**AMENDMENT 007
INVITATION TO TENDER**

**OPERATIONAL CENTER REHABILITATION AND CONSTRUCTION OF
AN ADMINISTRATIVE BUILDING - PARC FORILLON (QUÉBEC)**

ADDENDUM-S03

Project : **Operational Center Rehabilitation
and Construction of an Administrative Building
Forillon National Park**

PLAN VIEW - MAIN FLOOR - WOOD FRAMING
VUE EN PLAN - RDC - COLOMBAGE

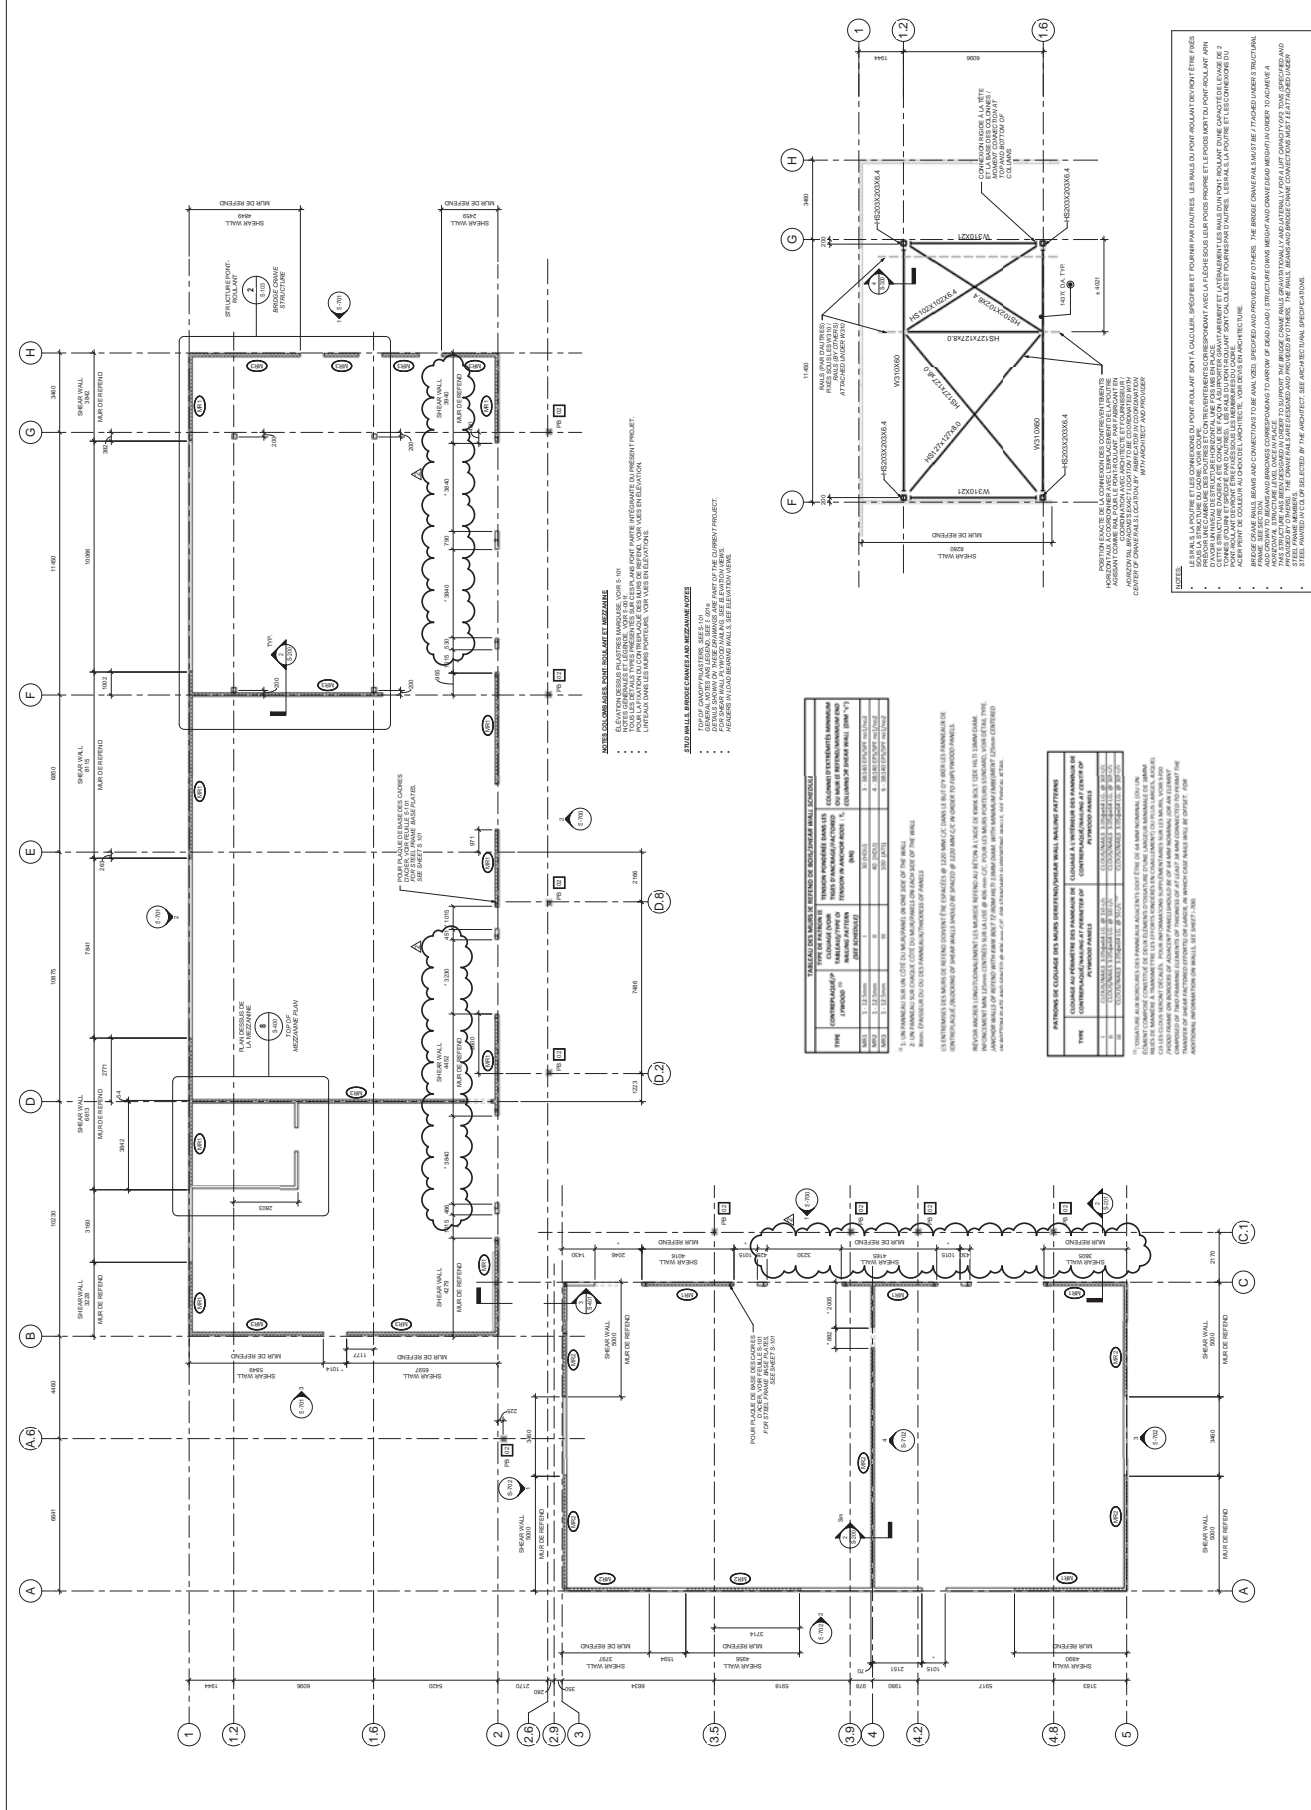
1. The windows headers and jacks are modified to follow up the #60 contractors question. See sheets S-851 and S-852 attached.
